Oggetto: Osservazione al procedimento autorizzativo dell'opera denominata "Razionalizzazione della rete di alta tensione nelle aree di Venezia e Padova" (interventi denominati C2 e C9/8)

in qualità di proprietari e/o residenti del complesso denominato "Palazzo Tron – La Colombara" e delle aree agricole adiacenti, Via Colombara n. 48, Marghera Venezia, aree direttamente interessate dagli interventi previsti da Terna S.p.a. denominati nel progetto C2, C9/8 e C9/7, presentano le seguenti osservazioni ai suddetti interventi.

**Immagine di inserimento nel contesto allegata al progetto di Terna
(DGCR 10100BSA00599_16 – Punto di ripresa 52a)**

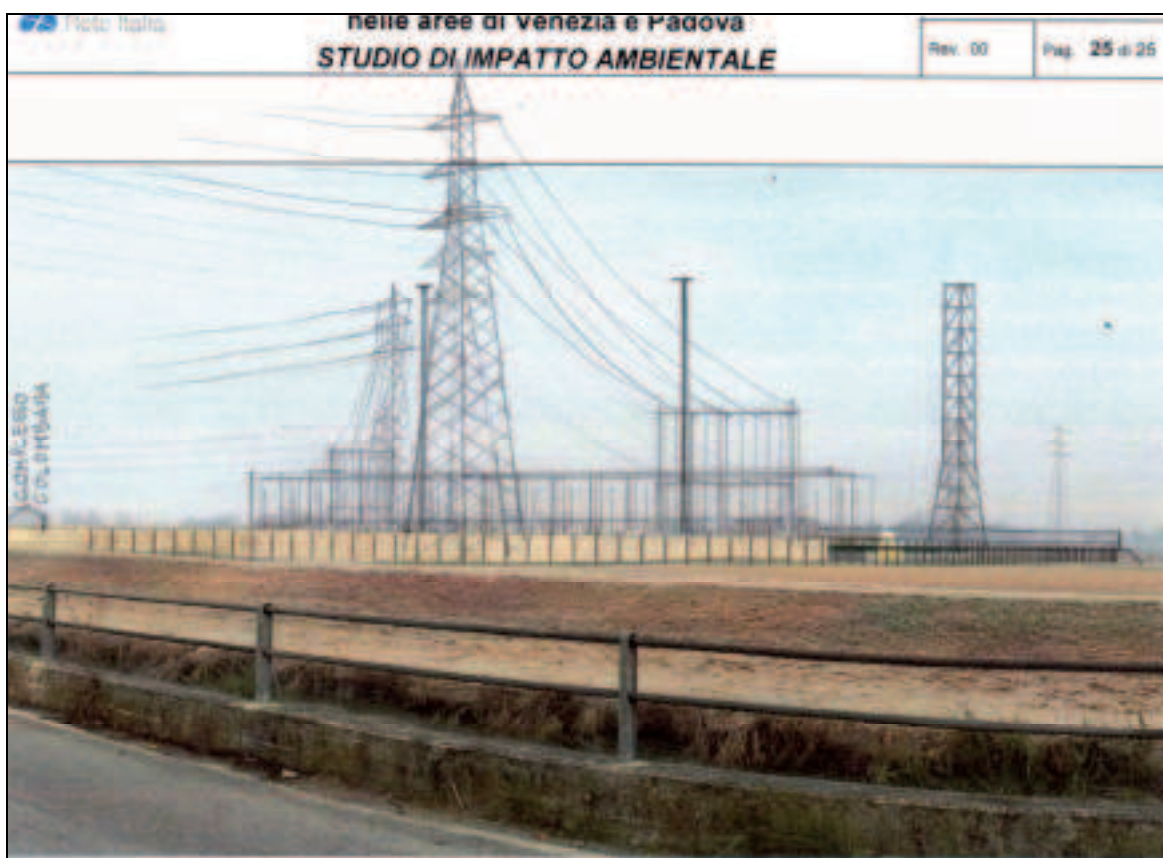
Come già evidenziato nelle osservazioni del 14/04/2017, le immagini di inserimento nel contesto allegate al progetto (DGCR 10100BSA00599_16 - Punto di ripresa 52a) **sono fuorvianti e non sono assolutamente rappresentative dell'impatto in quanto del tutto marginali rispetto al complesso tutelato, che non appare nemmeno in lontananza, e con gli interventi di progetto abbassati di circa 10 metri, senza il nuovo piano di realizzo rialzato di ulteriori 2 metri, con un conseguente abbassamento totale di circa 10+2 metri, e quindi facilmente mascherabili con i pochi alberi fotoinserti.** Tali sconcertanti errori di rappresentazioni sono facilmente verificabili in quanto la mura di recinzione esistente della stazione elettrica attuale che compare sulle immagini (realizzata in pannelli di calcestruzzo prefabbricati) è alta circa 2,5 metri, ed è quindi facilmente confrontabile con gli interventi di progetto e le relative altezze dichiarate. Nella pagina seguente si riporta sopra una delle immagini di inserimento allegata al progetto e sotto la stessa immagine con le strutture proporzionate più correttamente rispetto al contesto.

Queste immagini allegate al progetto di Terna sono assolutamente fuorvianti, ma sono state un importante strumento di valutazione, come previsto dalla normativa vigente, per i pareri già espressi da parte degli enti preposti, come la Soprintendenza Archeologia, Belle arti e Paesaggio per il Comune di Venezia e Laguna.

Risulta quindi evidente che non si è data la possibilità di esprimere corrette valutazioni e quindi i pareri già espressi, relativi a beni che devono essere tutelati dallo stato, sono di fatto viziati.

L'immagine con le strutture più proporzionate mostra la più realistica entità delle opere previste soprattutto in altezza (i tralicci di circa 45 m., le estese strutture aeree della stazione che raggiungono i 17 m., le torri faro da 35 m., la torre per telecomunicazione da 30 m., il rialzo ulteriore di circa 2 m. della stazione e delle sue strutture dal piano campagna circostante) e che le opere compensative di mascheramento previste risultano quindi assolutamente insufficienti

Inoltre la mancanza di un riferimento visivo con il complesso della Colombara, che è il bene da tutelare, impedisce di valutarne l'effettiva vicinanza, che è assai ridotta.

- **venga data corretta comunicazione agli enti preposti di quanto emerso e dimostrato;**
- **gli enti ed autorità preposte possano valutare alla luce di quanto emerso ed evidenziato nella presente osservazione ed in quella sopracitata del 14/04/2017 ed approfondire ed integrare i pareri già espressi.**
